Police České republiky, jakožto dotčený orgán vydávající stanovisko ve smyslu ust. §25/1 z.č. 13/1997Sb., §77/2b z.č. 361/2000Sb. a po projednání dle ust. §24/2d z.č. 13/1997Sb. s předloženým návrhem souhlasí, neboť odpovídá obecným požadavkům na bezpečnost a plynulost provozu na pozemních komunikacích.

návrh DIO Liberec Tábořská, Strakonická – rekonstrukce plynovodu, vodovodu – 1. etapa

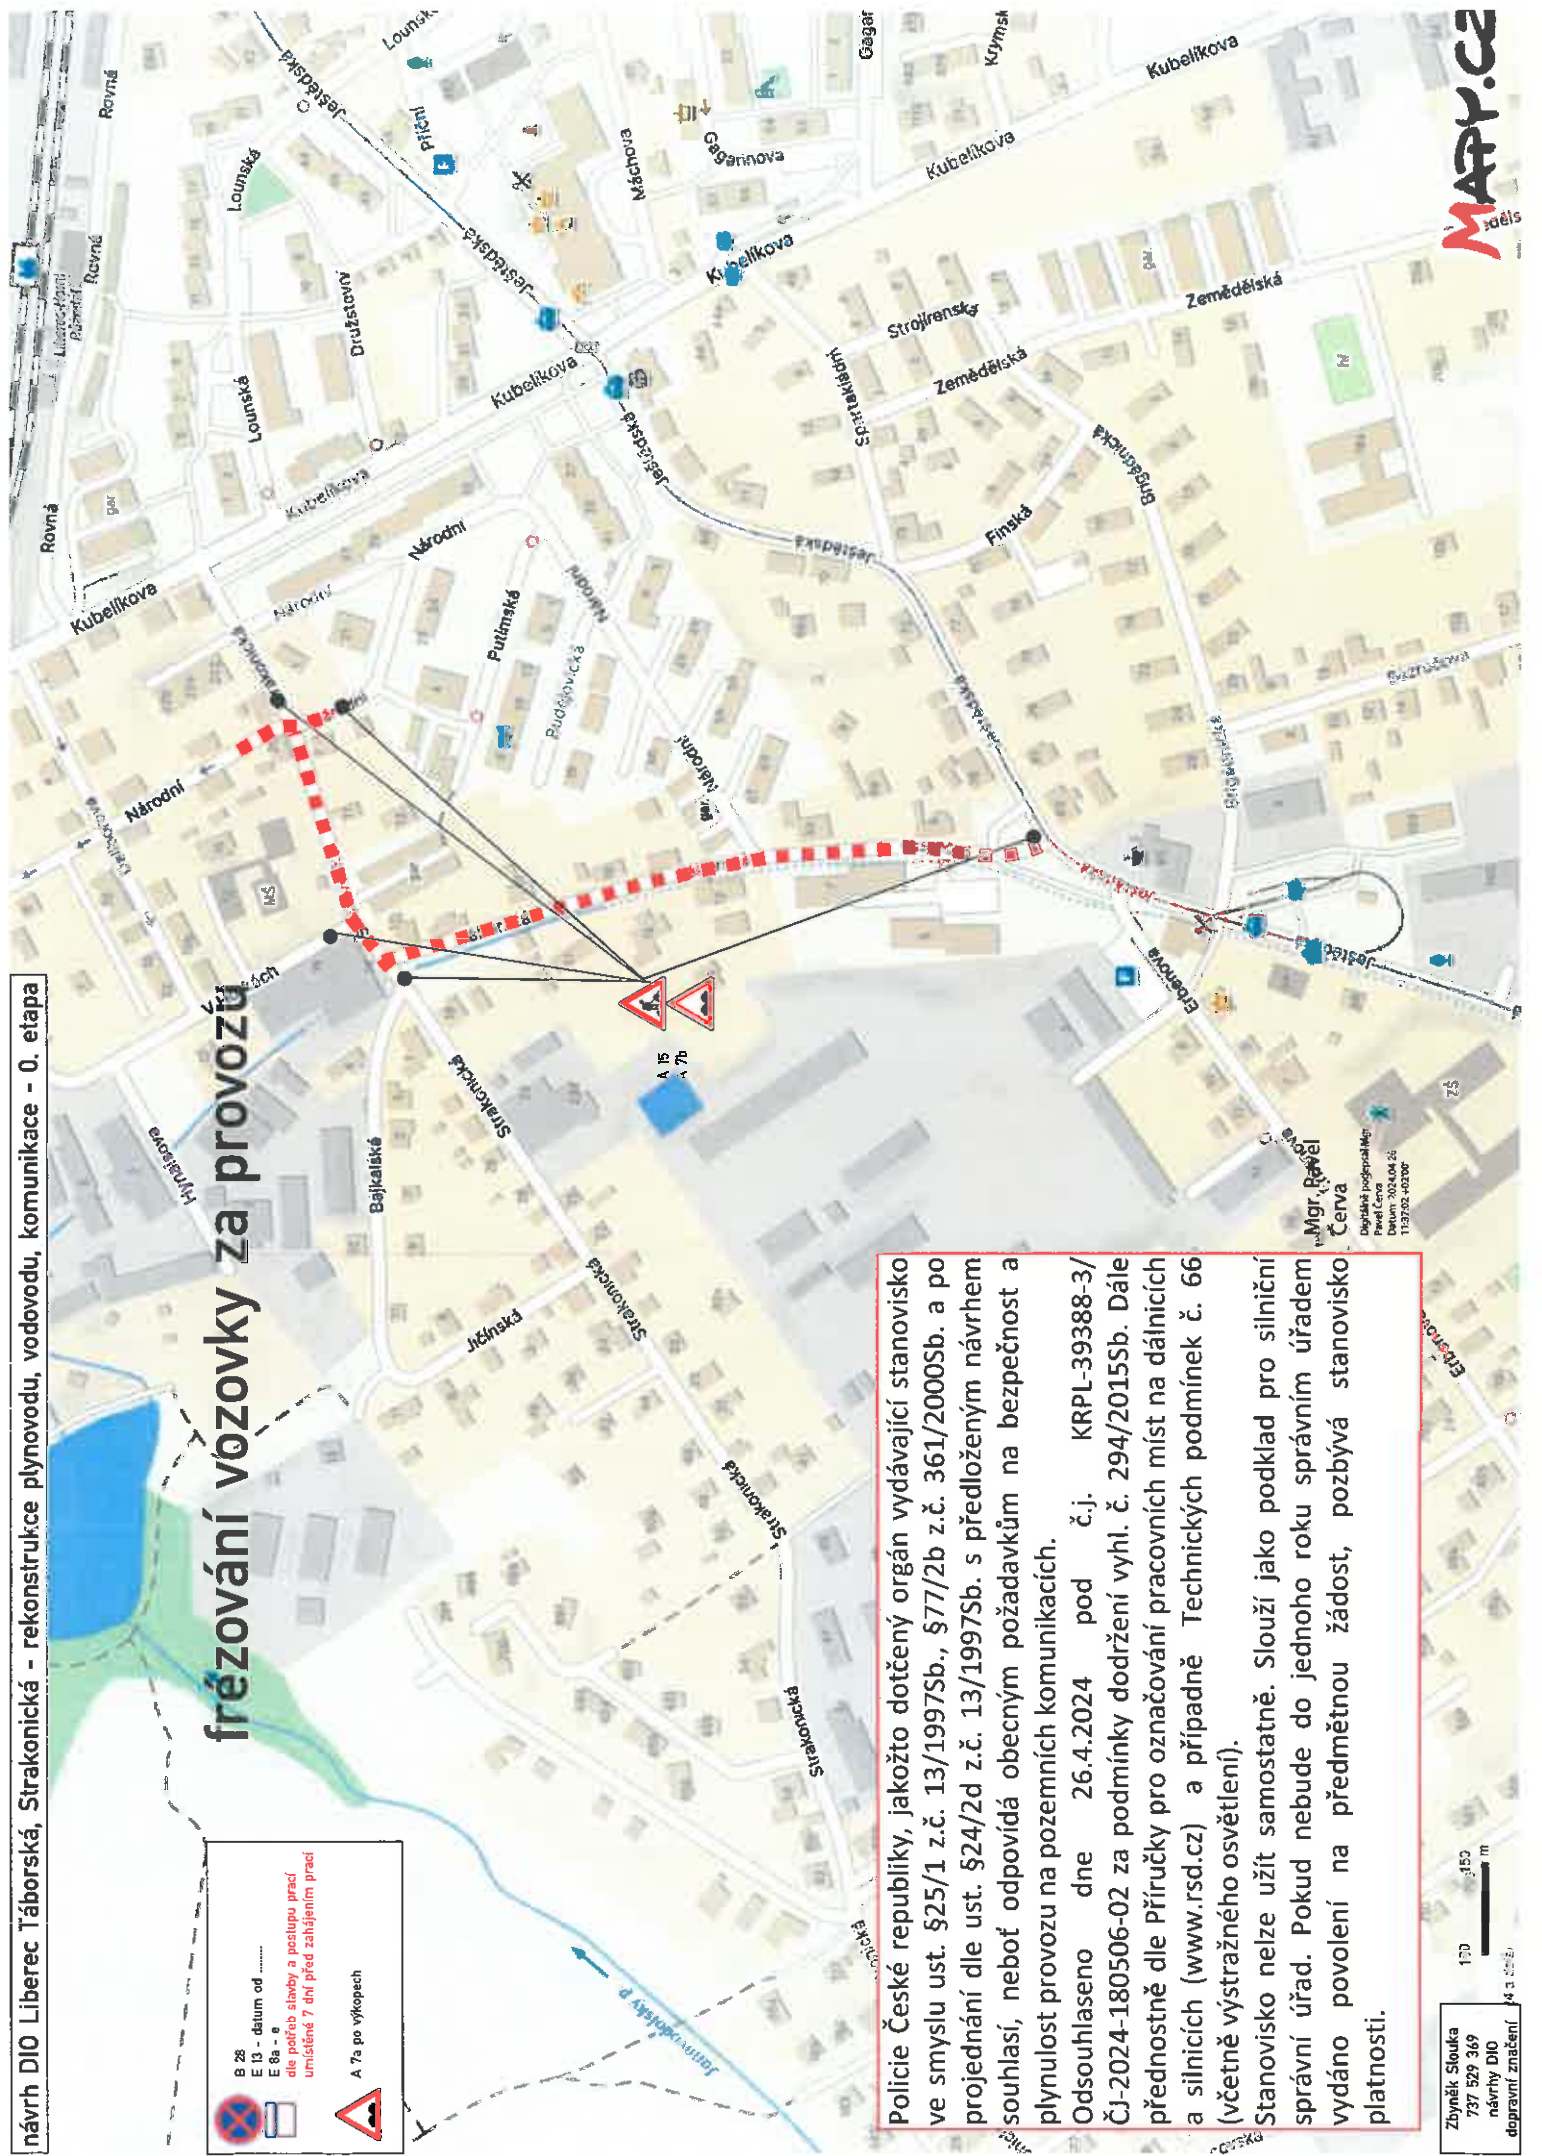
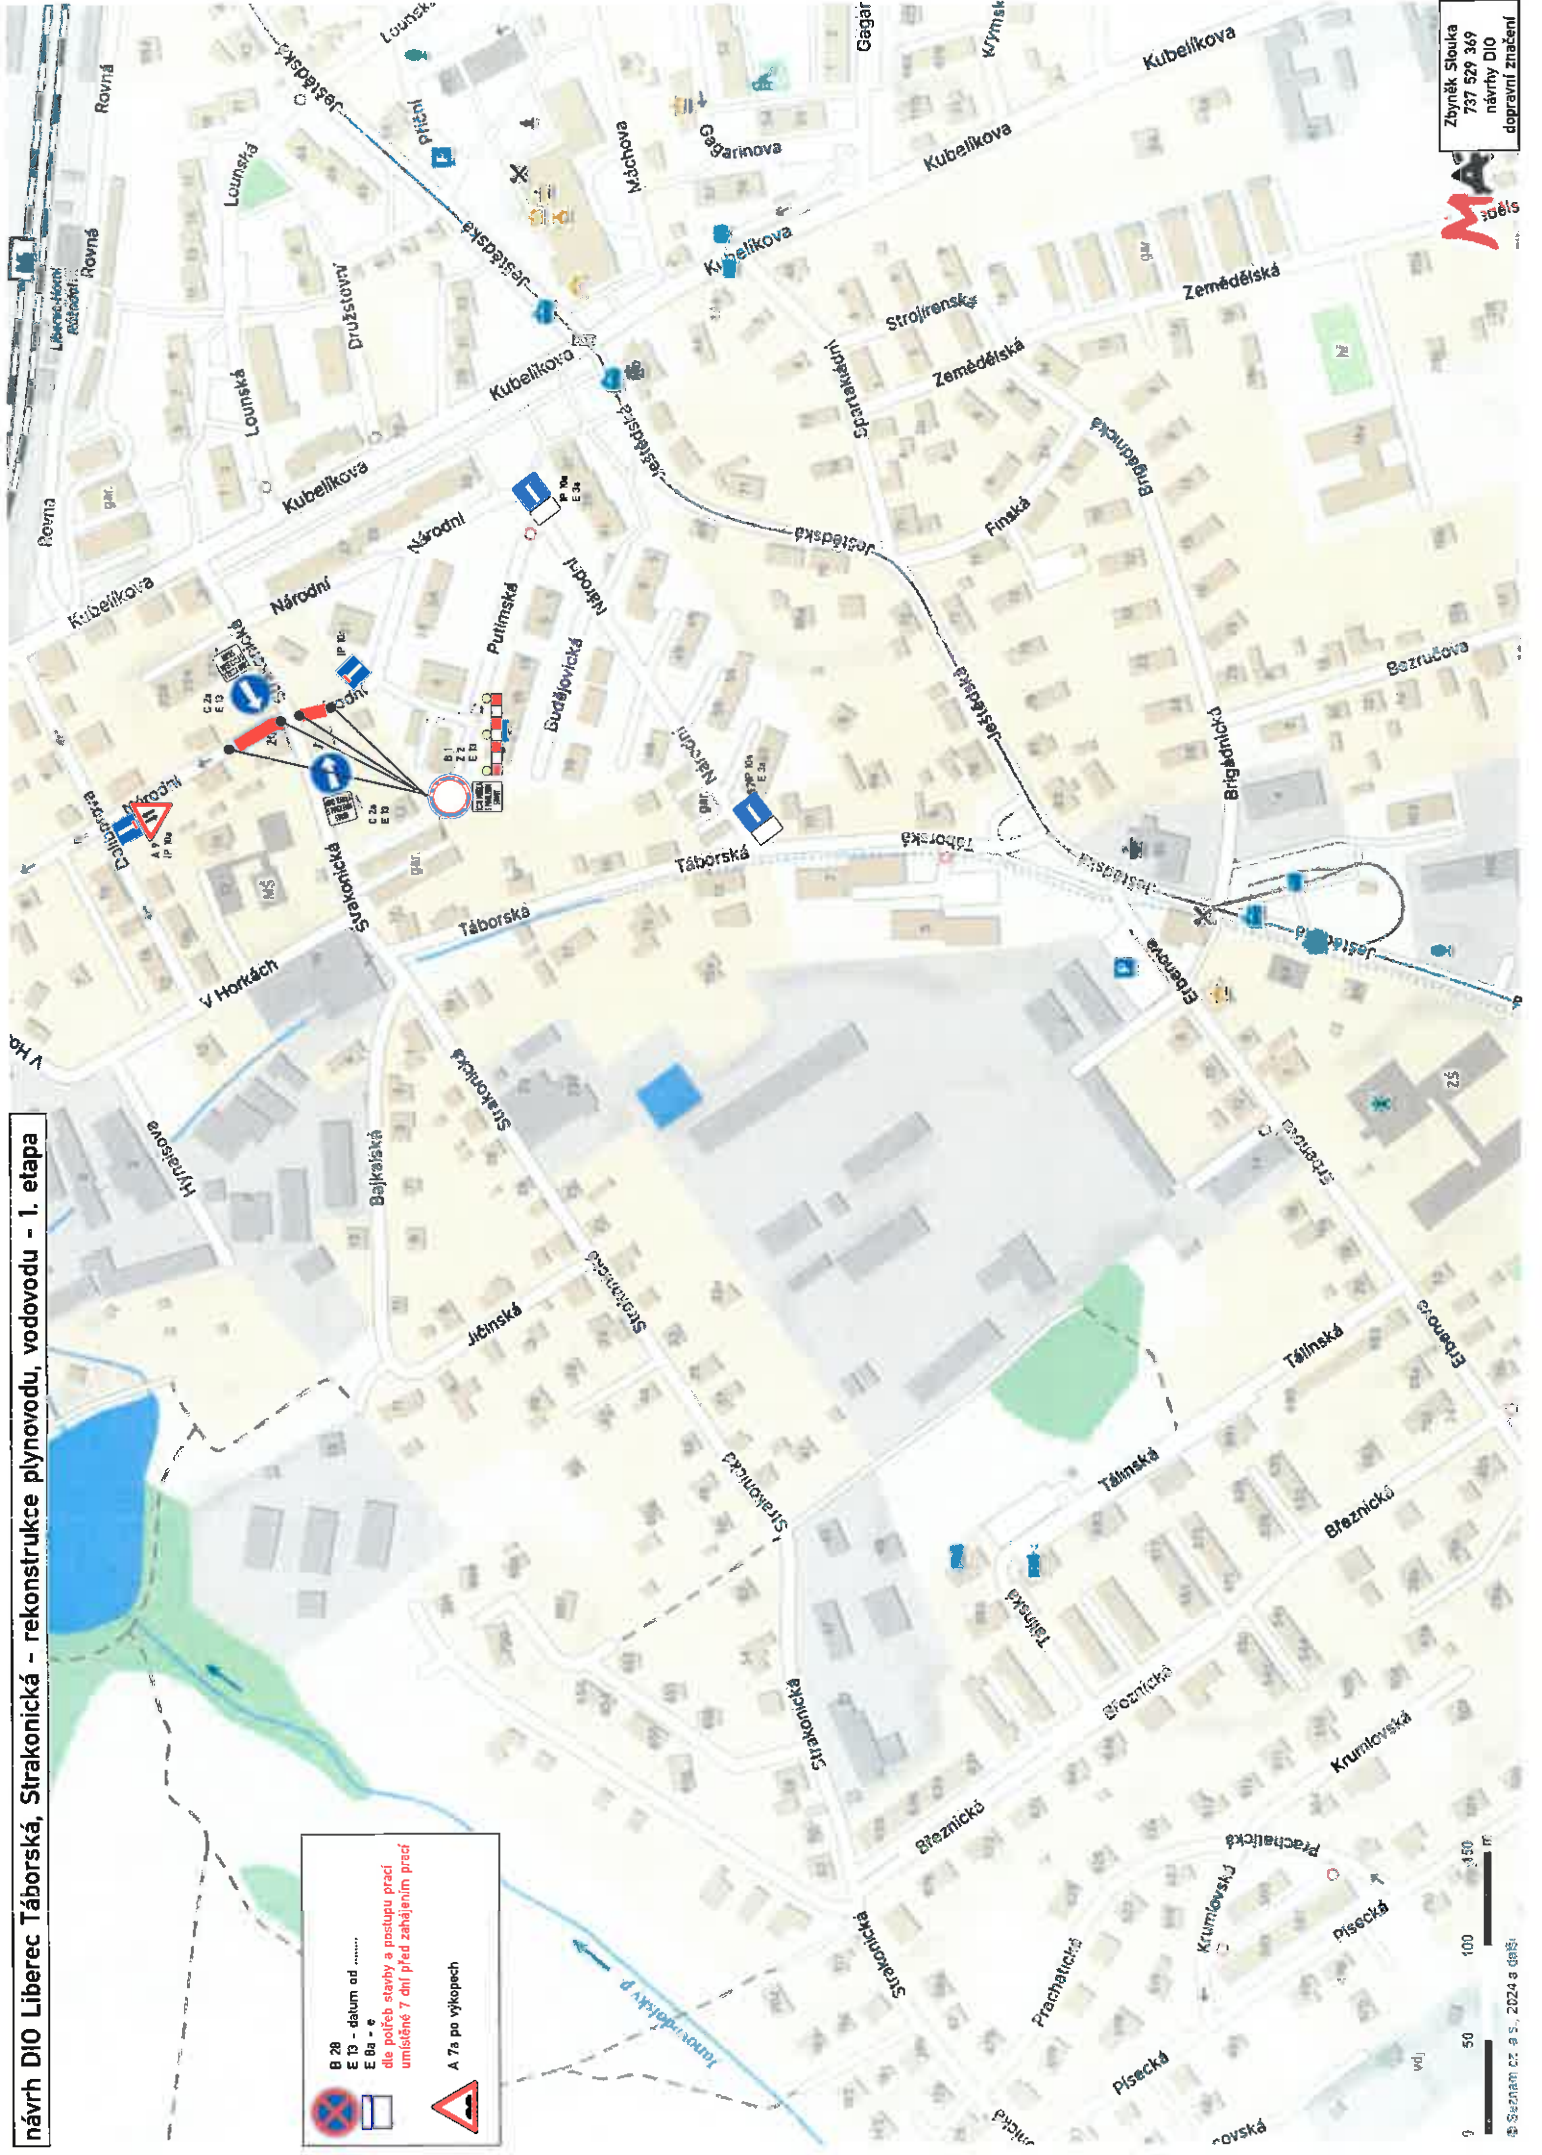
Odsouhlaseno dne 26.4.2024 pod č.j. KRPL-39388-3/ ČJ-2024-180506-02 za podmínky dodržení vyhl. č. 294/2015Sb. Dále přednostně dle Příručky pro označování pracovních míst na dálnicích a silnicích (www.rsd.cz) a případně Technických podmínek č. 66 (včetně výstražného osvětlení).

Stanovisko nelze užít samostatně. Slouží jako podklad pro silniční správní úřad. Pokud nebude do jednoho roku správním úřadem vydáno povolení na předmětnou žádost, pozbývá stanovisko platnosti.
